『岩倉峡の疎通量のことについていつ迄嘘をつき続けるのか』

’05.8.1

自然愛・環境問題研究所
総括研究員 浅野 隆彦

上野北西部の浸水被害軽減の為に、わざわざ川上ダムをつくる必要はないし、代替施設も無用である。「川上ダムの調査検討（とりまとめ）」＝平成 17 年 7 月 21 日版＝内の氾濫シュミレーションは全て根底からマチガイなのだ。

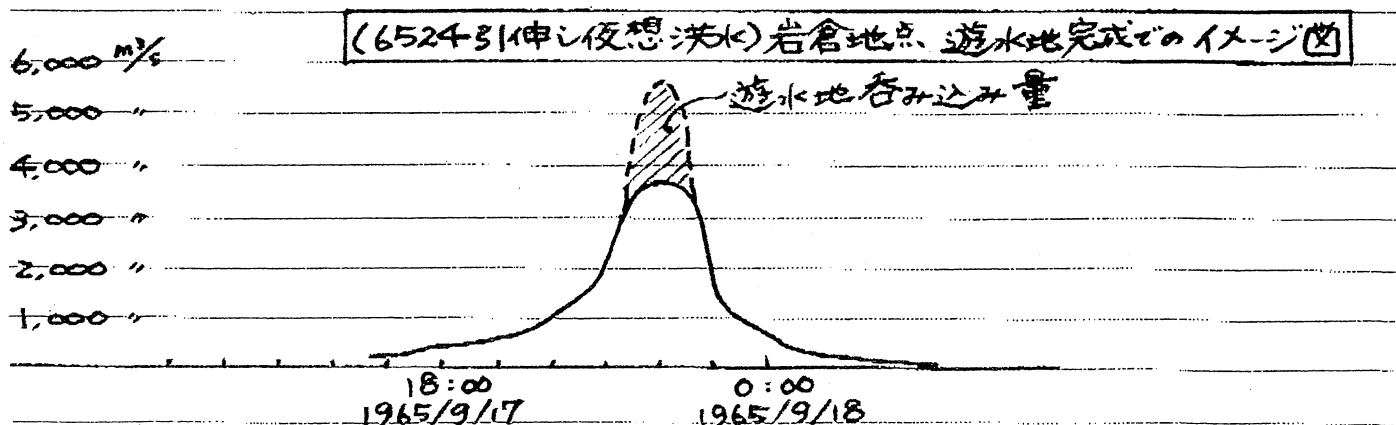
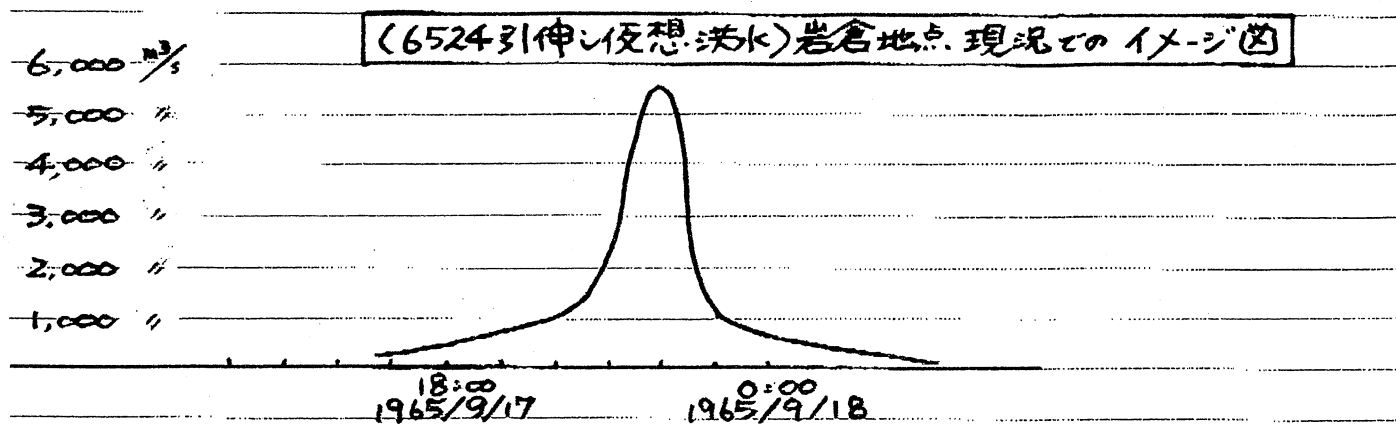
E.L136.9m より平均して 30cm 低い越流堤にピーク時の洪水波はすぐさま吸い込まれ、遊水地がない現況でのピーク流量で表現すれば、以下のようなハイドログラフは大きく変容する。上図から下図となる。

上記のハイドログラフイメージを数値として示すと以下のようになる。

$$\begin{aligned} \textcircled{1} & \left\{ \begin{array}{l} \langle 5,629 - 3,630 = 1,999 \text{ (m}^3/\text{s)} \cdot \text{疎通量を } 3,630 \text{ m}^3/\text{s} \text{ とした場合の逆流量} \rangle \\ \langle 9,000,000 \div 1,999 \div 4,502 \text{ (s)} \cdot \text{逆流量を湛水総量まで呑み込める時間} \rangle \end{array} \right. \\ \textcircled{2} & \left\{ \begin{array}{l} \langle 5,629 - 3,967 = 1,662 \text{ (m}^3/\text{s)} \cdot \text{疎通量を } 3,967 \text{ m}^3/\text{s} \text{ とした場合の逆流量} \rangle \\ \langle 9,000,000 \div 1,662 \div 5,415 \text{ (s)} \cdot \text{逆流量を湛水総量まで呑み込める時間} \rangle \end{array} \right. \end{aligned}$$

①及び②で、3,600 (s) = 1 時間を上回る呑み込み時間があれば、疎通量を上回る流量が確実に遊水地の腹に収まる。そして、完全に氾濫なく洪水は終るのである。

水位流量曲線図

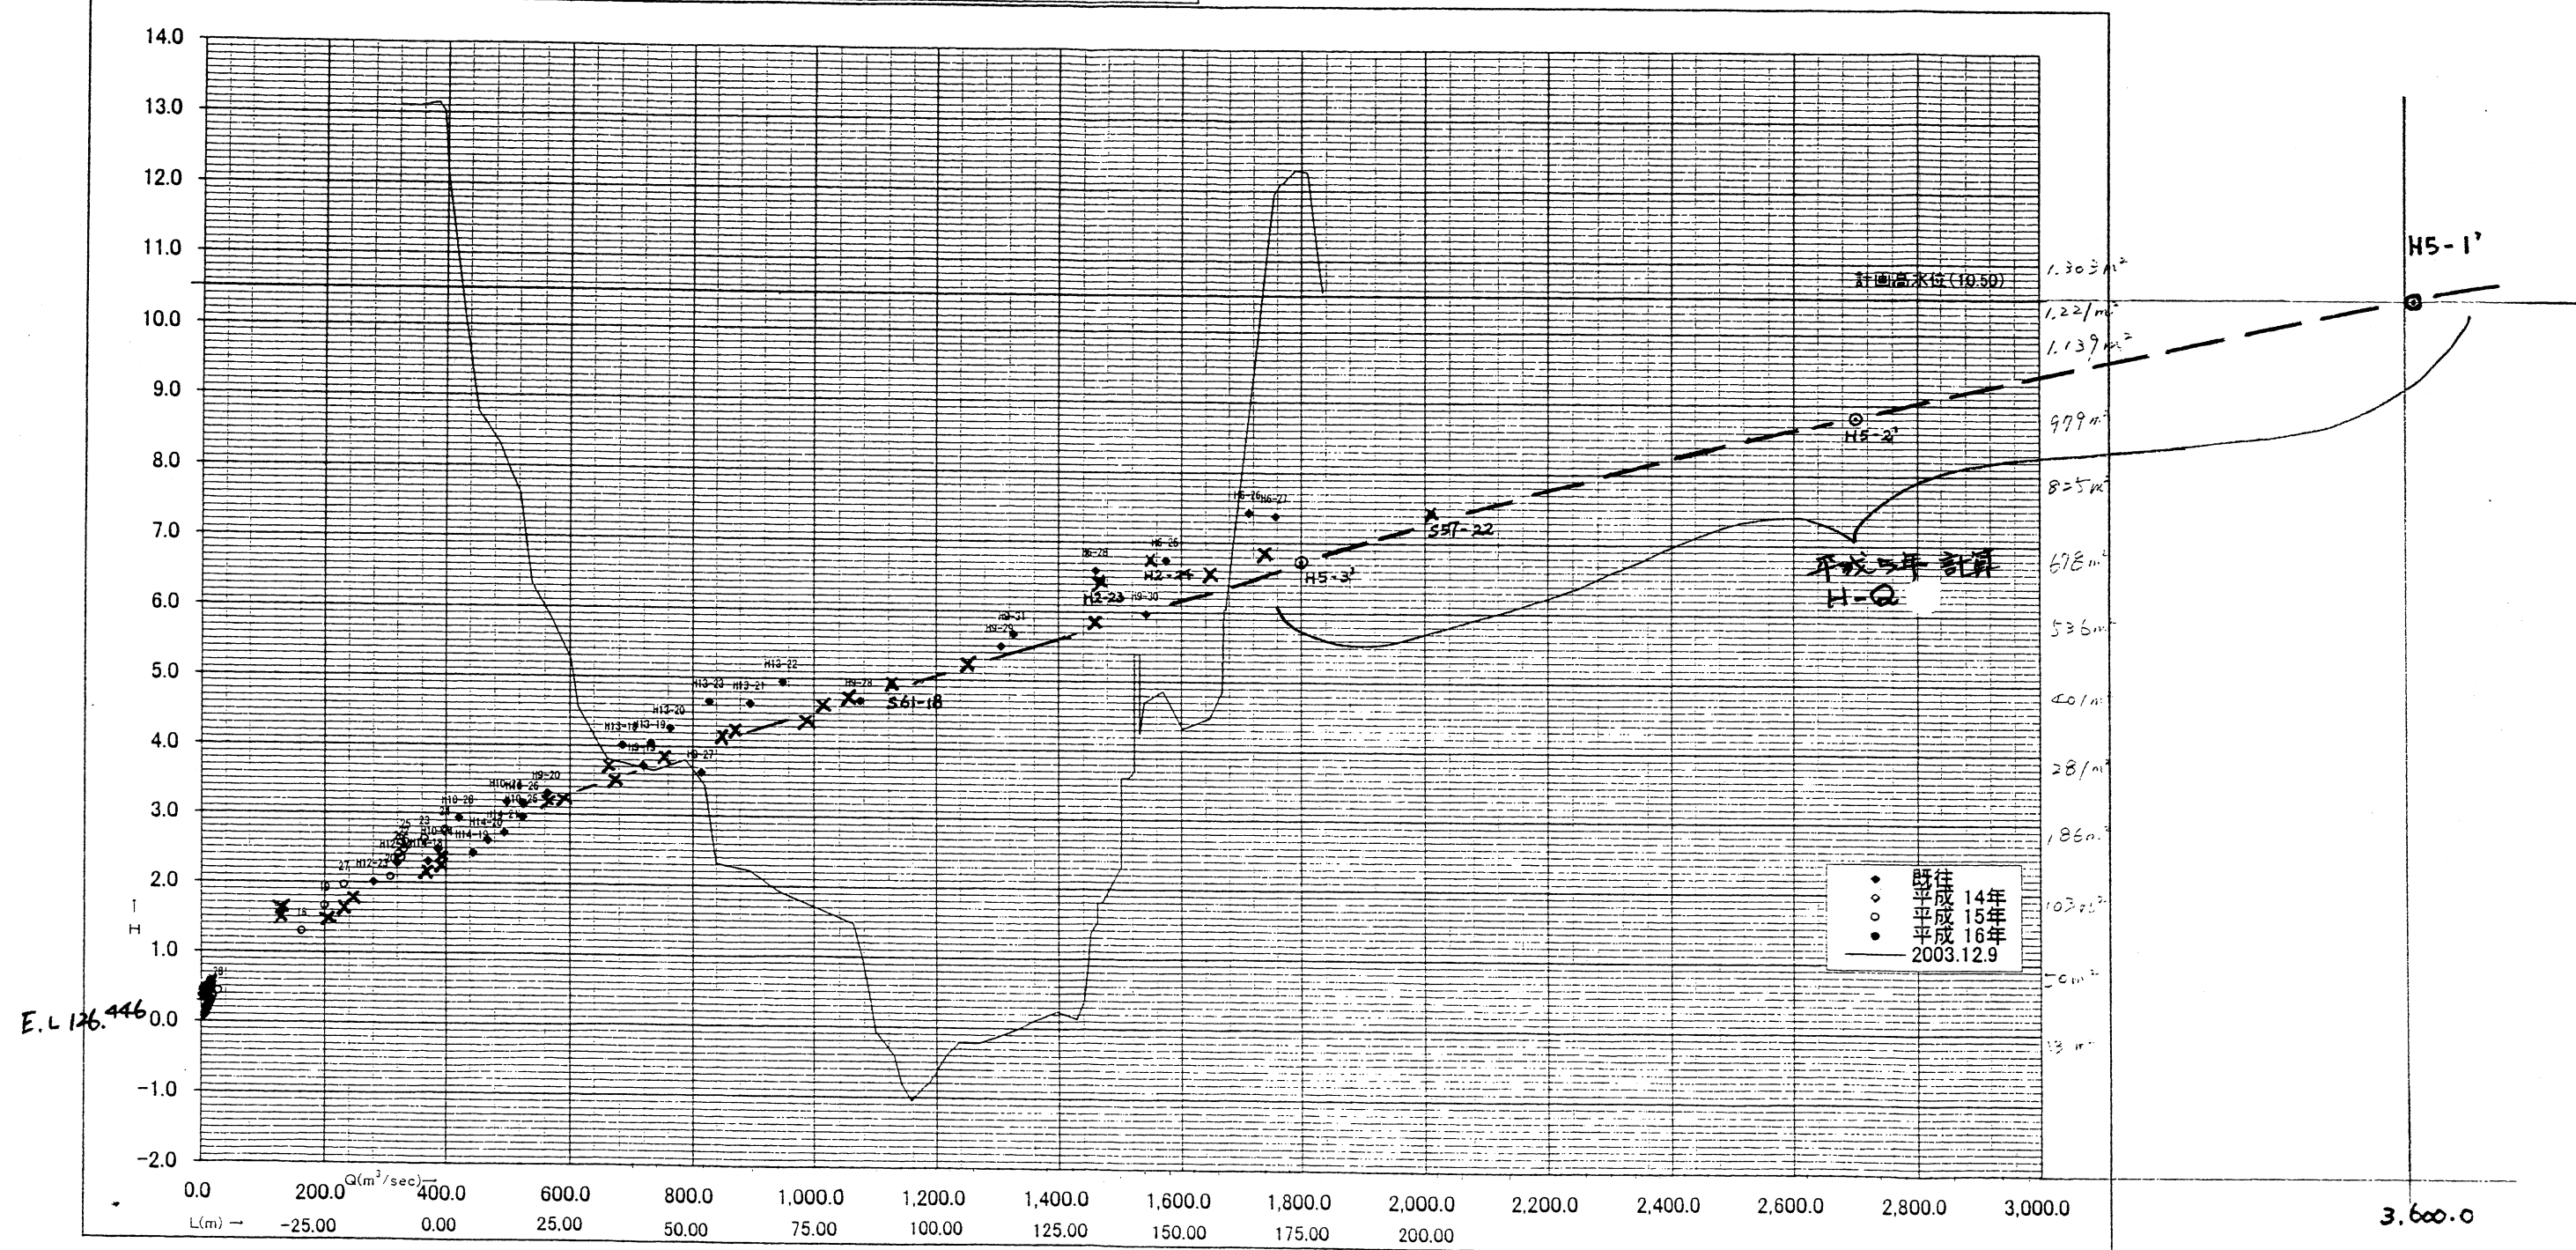
私は全ての観測流量表から水位流量実測値を岩倉観測所地点横断面測量図にプロットし、上記 H-Q 曲線の適合度を検証してみた。プロットが重なるところを除いているが、明らかに適合している。〔参考資料 A-2 「水位流量曲線図」〕

全ての流量観測値を網羅した〔参考資料 A-2 「水位流量曲線図」〕に 2 つの曲線を落としてみるが、2 つ共低水位観測群から外れていくのが歴然としている。不自然である。〔参考資料 D-2〕

横 断 面 図

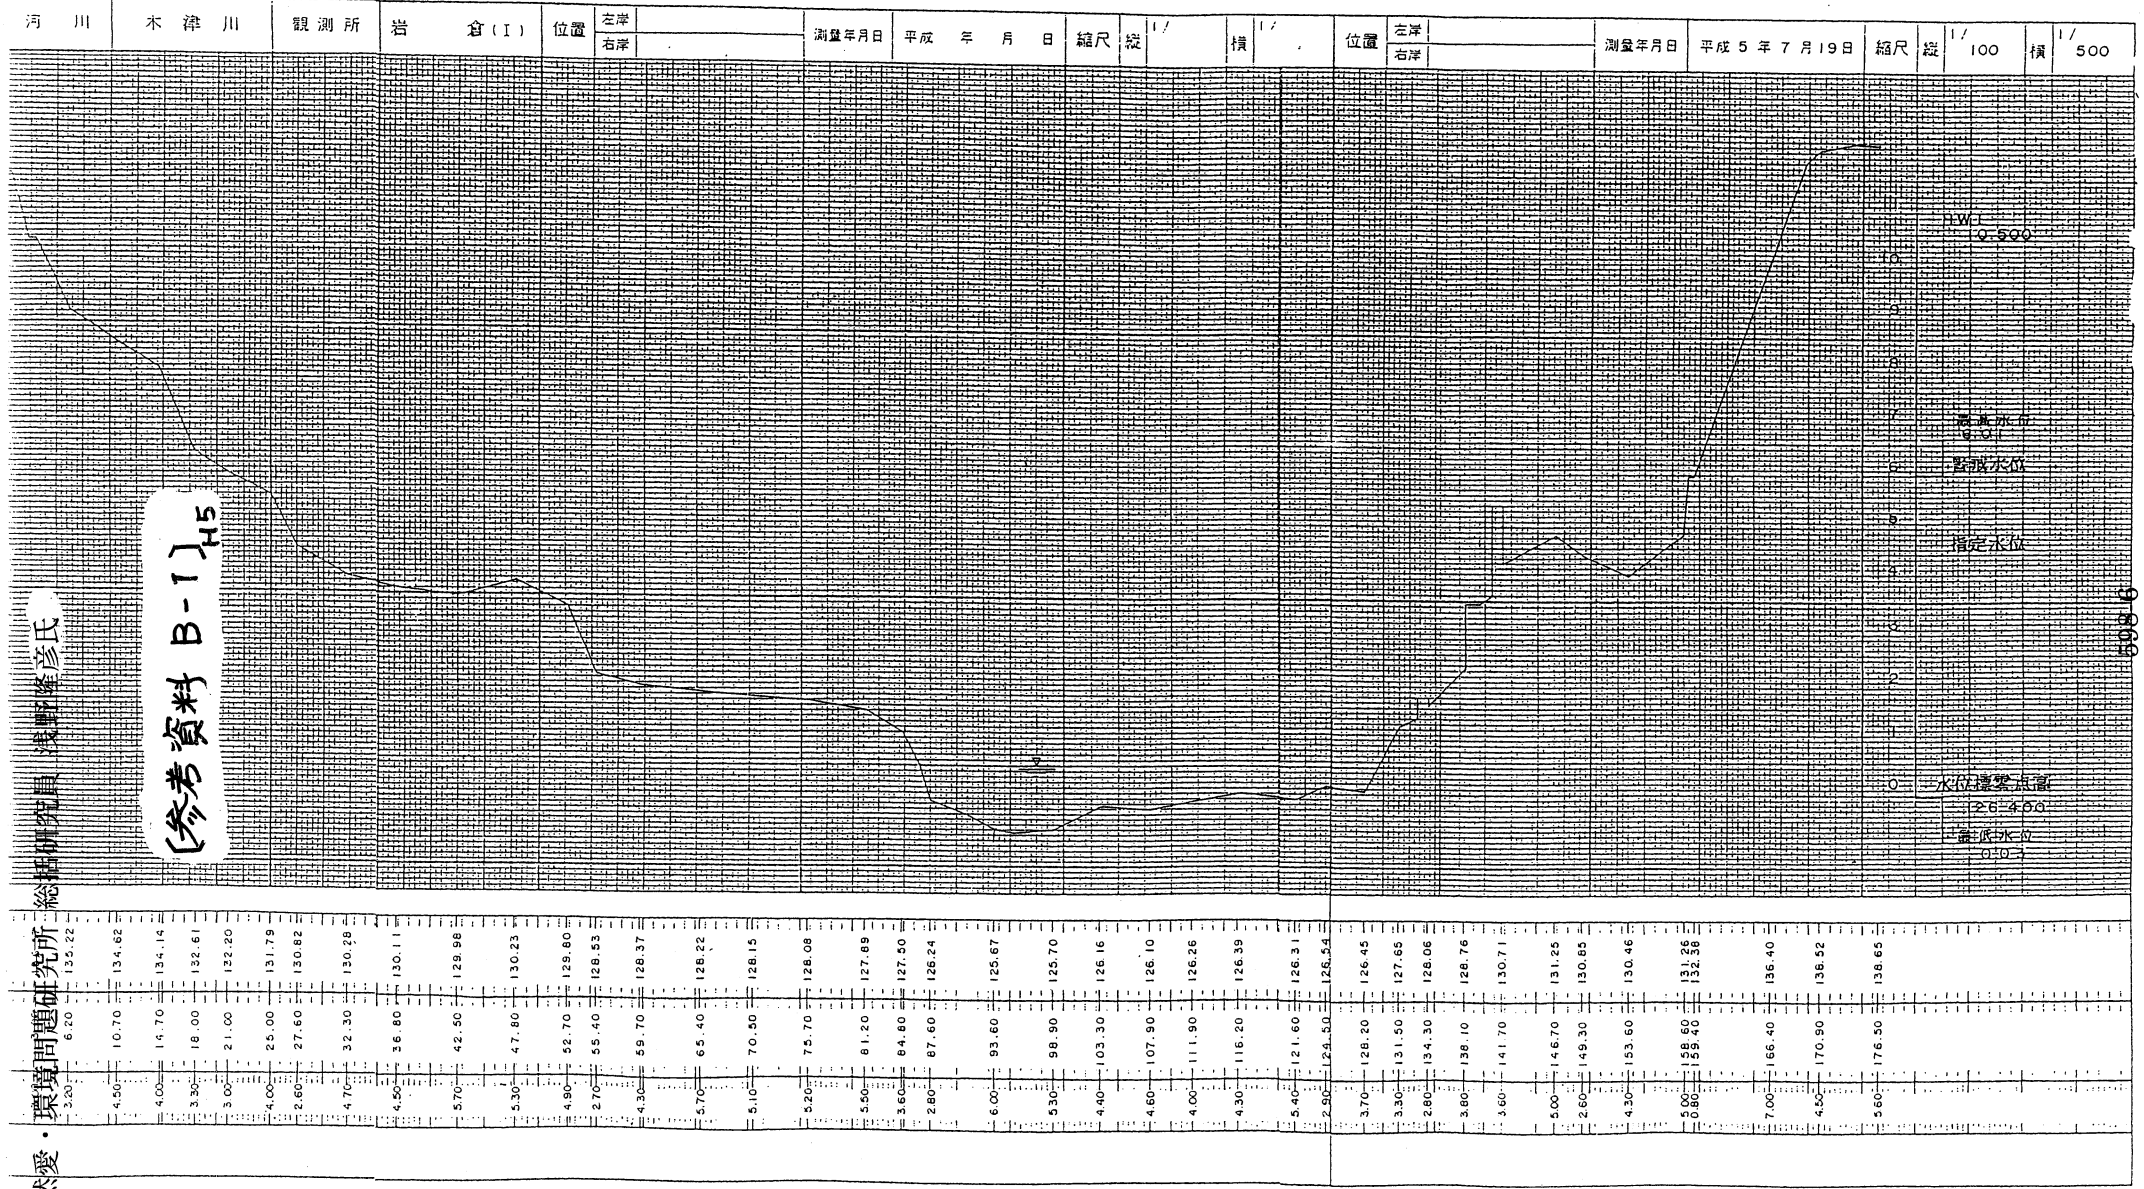
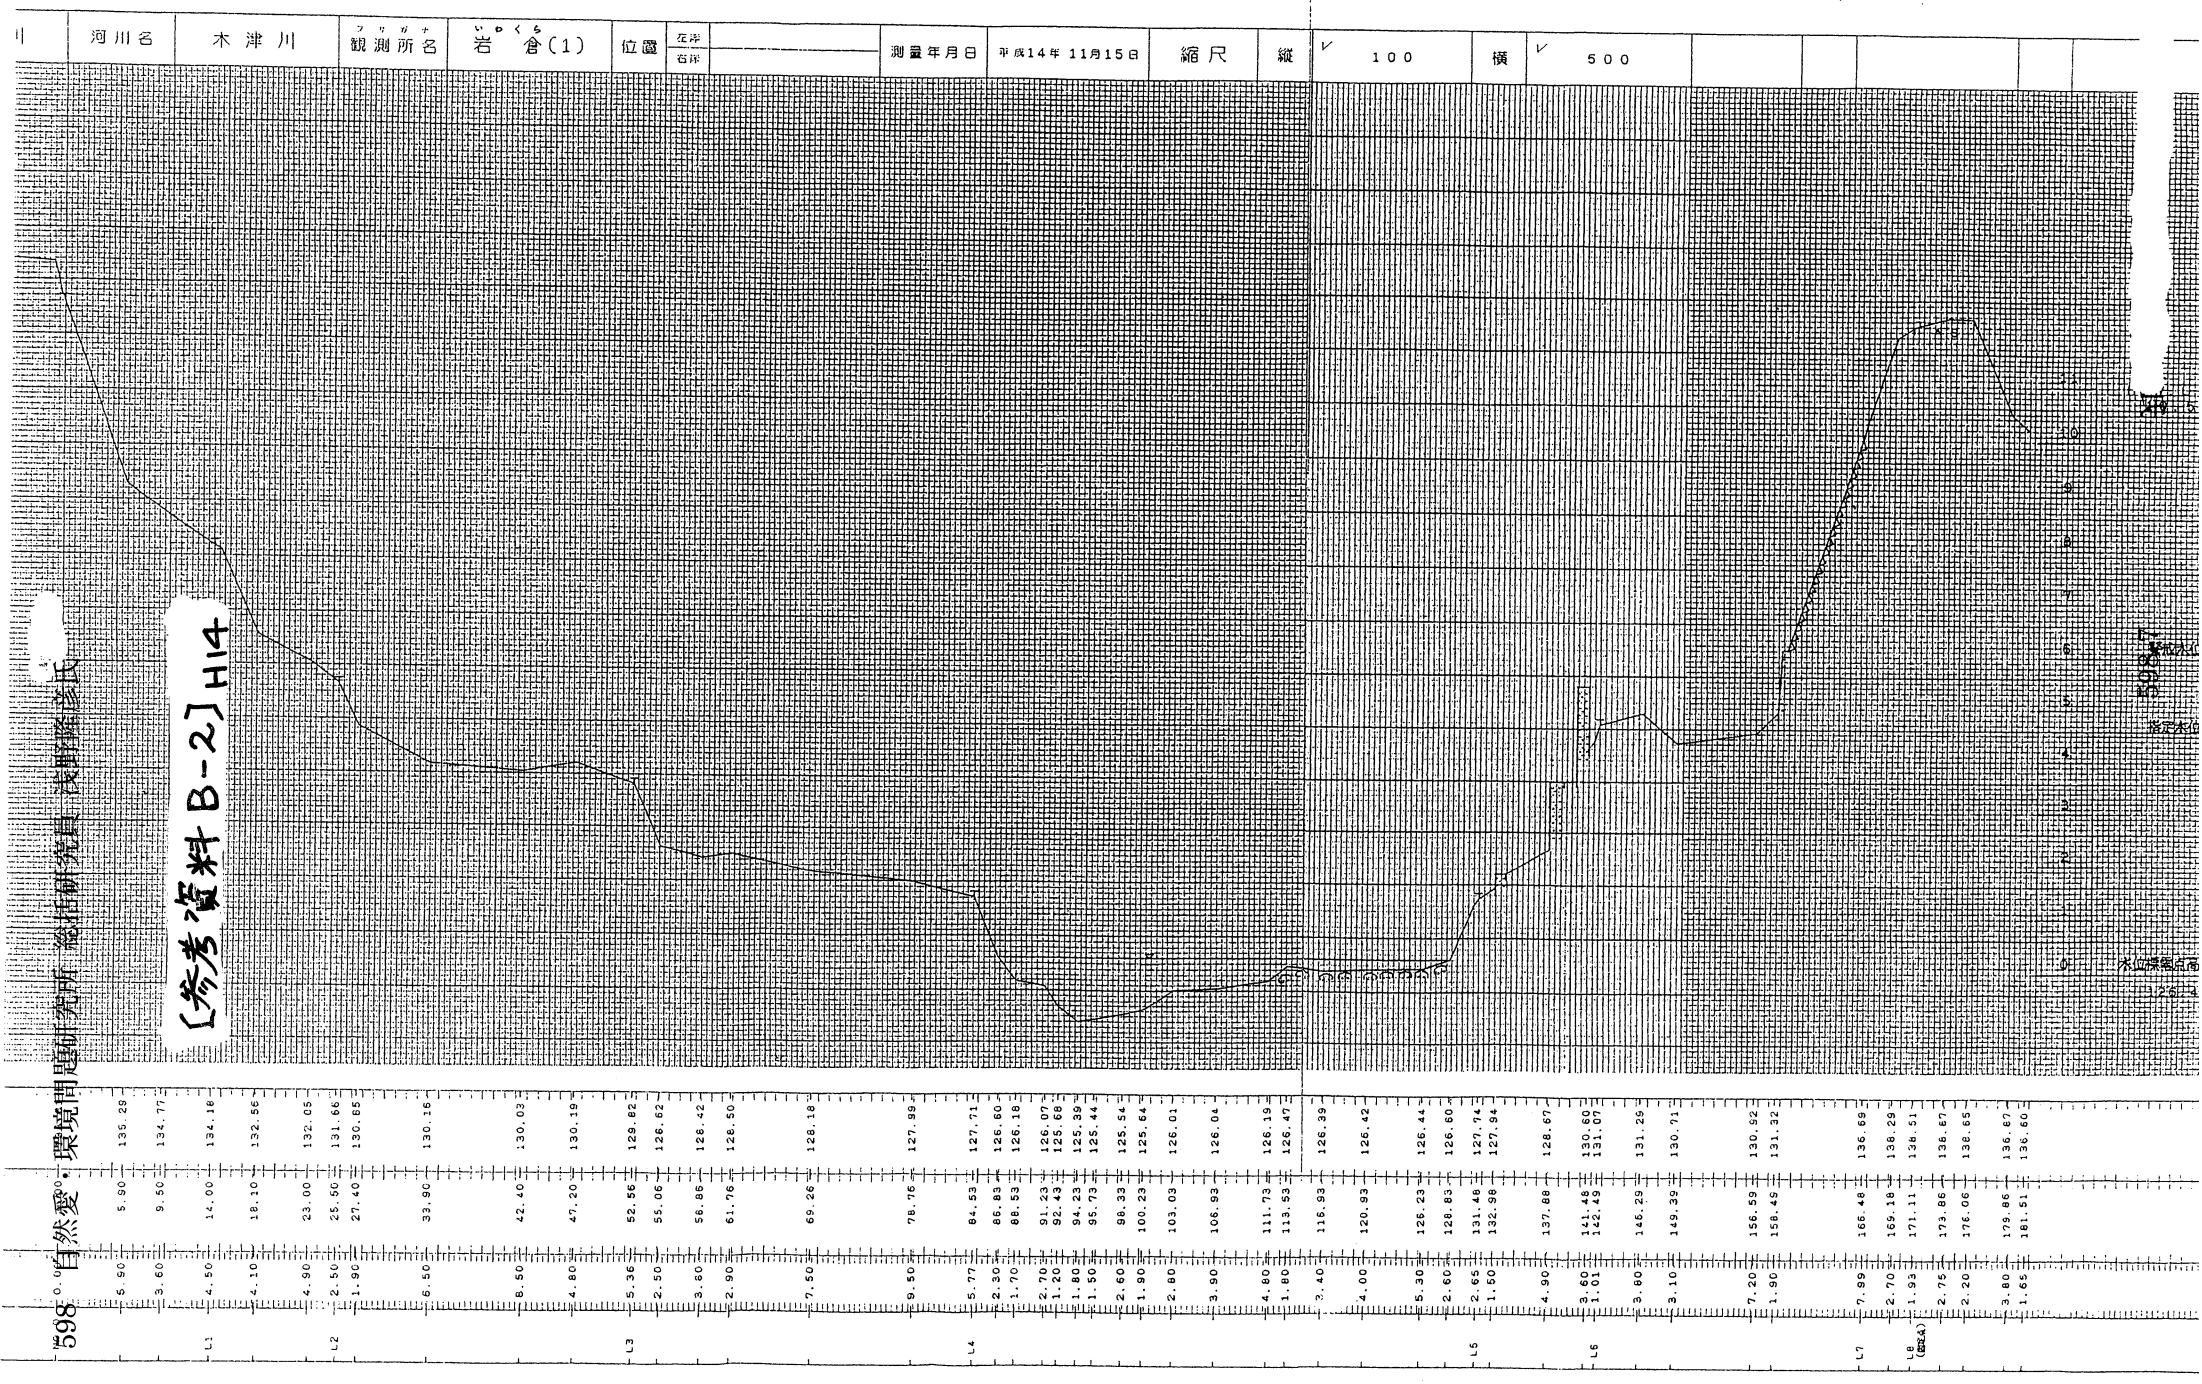
更に平成 6 年度以降の河道改修で横断面が拡大し、結果として同水位に於て流量が増加している筈である。
